GRE.EEC.R.73.IT.W.15000.00.141.00

TITLE: Riscontro e precisazioni tecniche a nota richieste integrazioni

RISCONTRO E PRECISAZIONI TECNICHE A NOTA
PROT. N. 0003895 DEL 27/07/2021 DEL MINISTERO
DELLA TRANSIZIONE ECOLOGICA - COMMISSIONE
TECNICA DI VERIFICA DELL'IMPATTO AMBIENTALE-
VIA E VAS

SALICE SALENTINO-VEGLIE

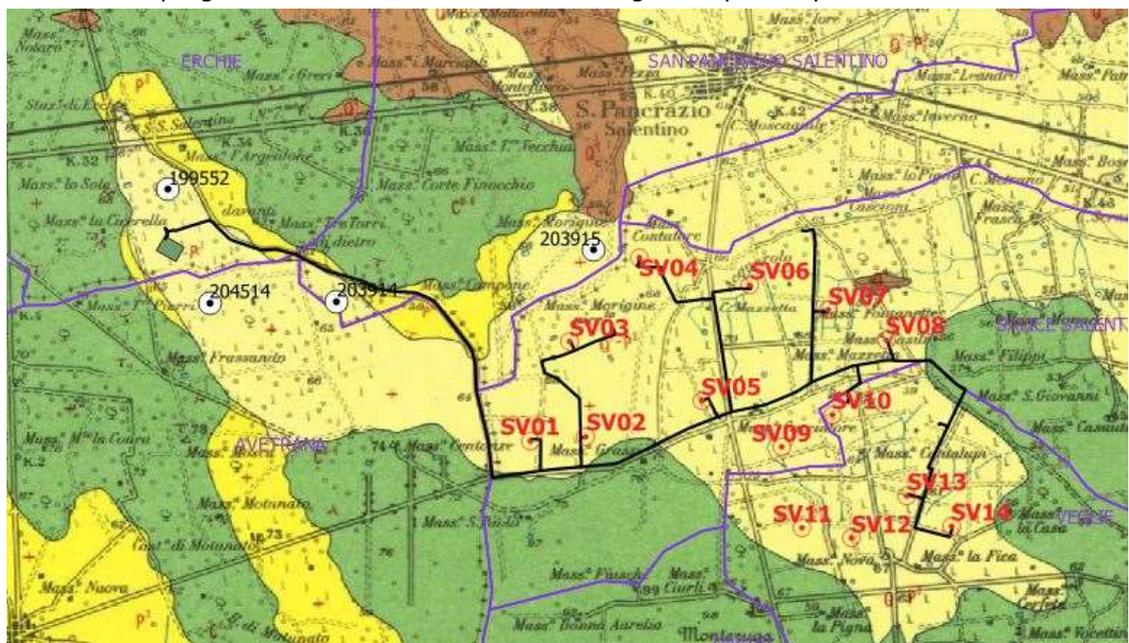
- Si richiede un maggior livello di approfondimento degli aspetti geologici idrogeologici e geomorfologici al fine di verificare l'idoneità delle scelte localizzative dell'intero impianto, sia per quanto attiene la scelta dell'ubicazione dei singoli aerogeneratori che, per quanto attiene i tracciati dei cavidotti e la stazione elettrica, ed in particolare l'interferenza di eventuali falde idriche o di sorgenti idriche che possano interferire con le opere da realizzare

Si trasmettono in risposta al presente punto, i seguenti elaborati revisionati:

- GRE.EEC.R.25.IT.W.15000.00.027.02 RELAZIONE GEOLOGICA
- GRE.EEC.R.25.IT.W.15000.00.028.02 RELAZIONE IDROGEOLOGICA

Si precisa al riguardo, che l'archivio nazionale delle indagini nel sottosuolo dell'ISPRA fornisce indicazioni circa la presenza o meno della falda idrica.

Per l'area di progetto l'archivio ISPRA identifica i seguenti quattro pozzi:

- Id=203915 a 610 m a W da SV04, falda a 60 m di prof.
  - Id=203914 a 350 m a S da cavidotto su strada esistente, falda a 65 m di prof.
  - Id=204514 a 654 m a SE da Stazione Elettrica, falda a 60 m di prof.
  - Id=199552 a 630 m a N da Stazione Elettrica, falda a 60 m di prof.
- Allegate alla presente nota si riportano le schede di ognuna delle perforazioni su menzionate.
